八雲町役場庁舎等建設工事実施設計  
設計変更案

2024.3.15

二本柳慶一建築研究所・隈研吾建築都市設計事務所共同企業体

# アプローチ空間からの建物ボリュームの比較

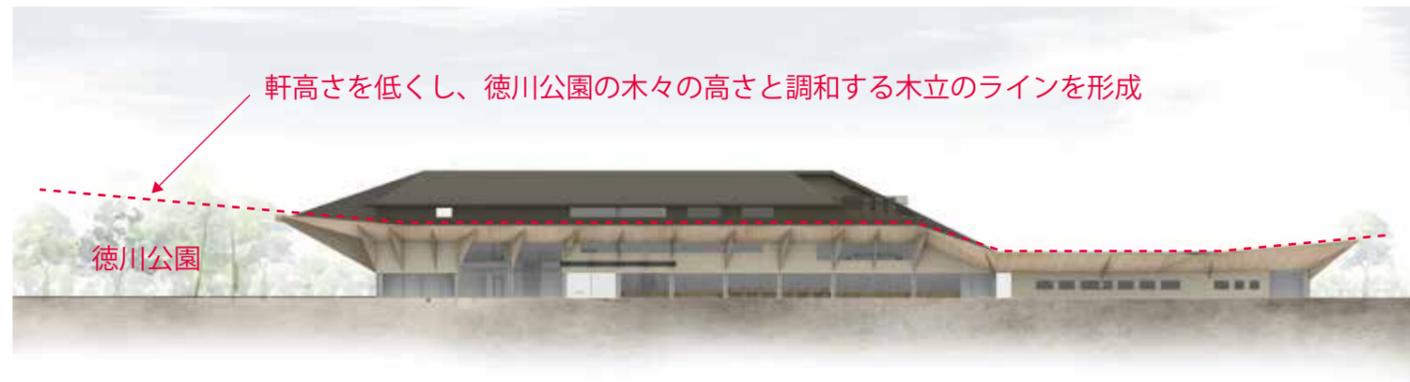
基本設計 原案

最高軒高さ：18m  
外壁：木羽目板+吹付塗装

実施設計 変更案

最高軒高さ：10m  
外壁：吹付塗装

ボリューム感を抑え、威圧感を軽減したヒューマンスケールの木立のファサード

# おおやねひろばにおける軒高さの比較

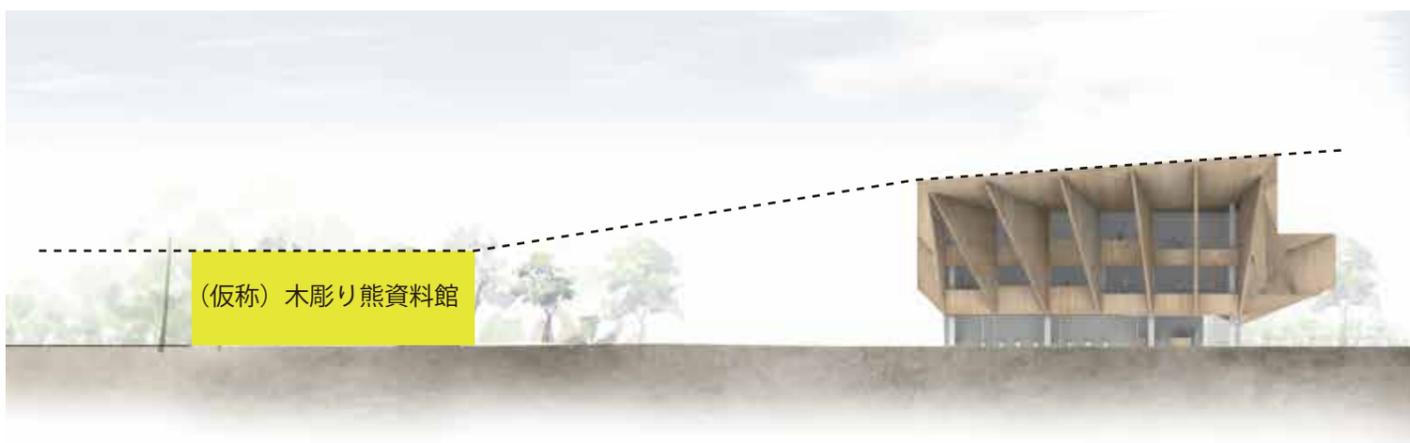
基本設計 原案

最高軒高さ：18m  
外壁：木羽目板+吹付塗装

実施設計 変更案

最高軒高さ：10m  
外壁：吹付塗装

軒高さを抑え、周囲の木々と調和する木立のファサード

# メンテナンス性やコスト比較について

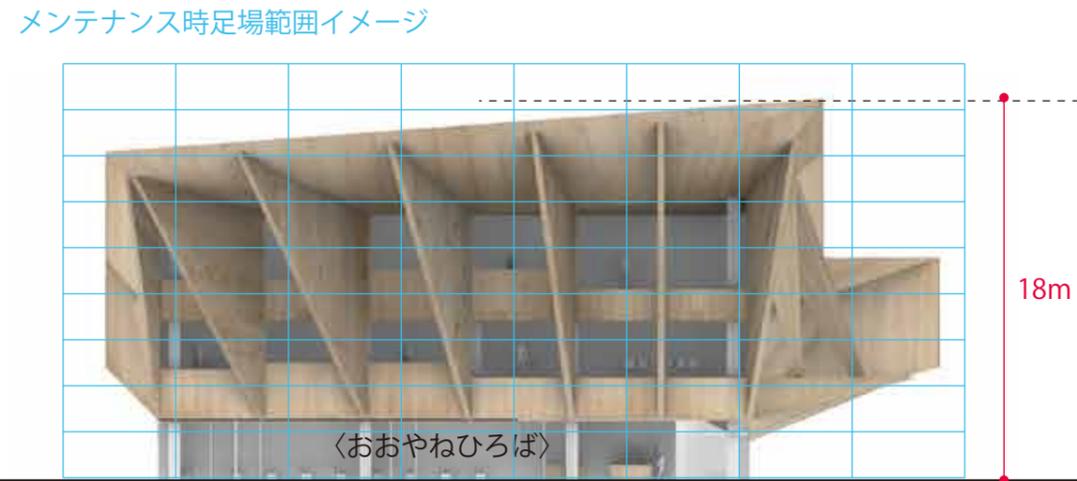
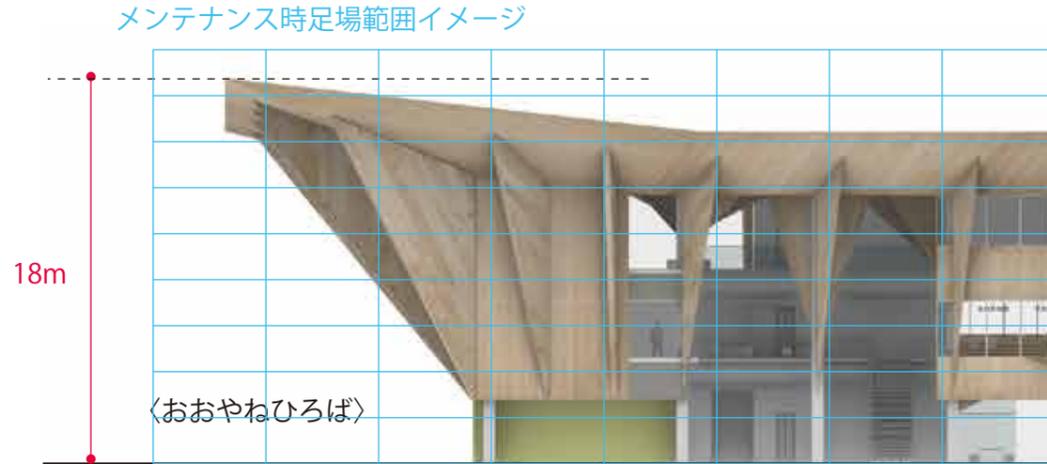
原案		今回案	
屋根軒高さ	18m (おおやねひろば)		10m (おおやねひろば)	
外壁仕上げ	木羽目板張り+吹付塗装		吹付塗装	
イニシャルコスト	○	軒裏、外壁を含み、多くの木材を使用した外装	◎	木材の使用箇所を限定的にし、減額効果を生む
改修足場のコスト	△	最大高さ 18mの総足場となる	◎	2階建て足場での改修が可能 (町内業者への委託が可能)
日常メンテナンス	△	高所作業車等の利用が必要	◎	3階のメンテナンスバルコニーを利用して簡易な清掃や雪の除去が可能
木材の保護塗料	○	10年に一度の再塗布を想定	◎	15年に一度を想定 (一般的な大規模改修周期に合わせてメンテナンス可能)
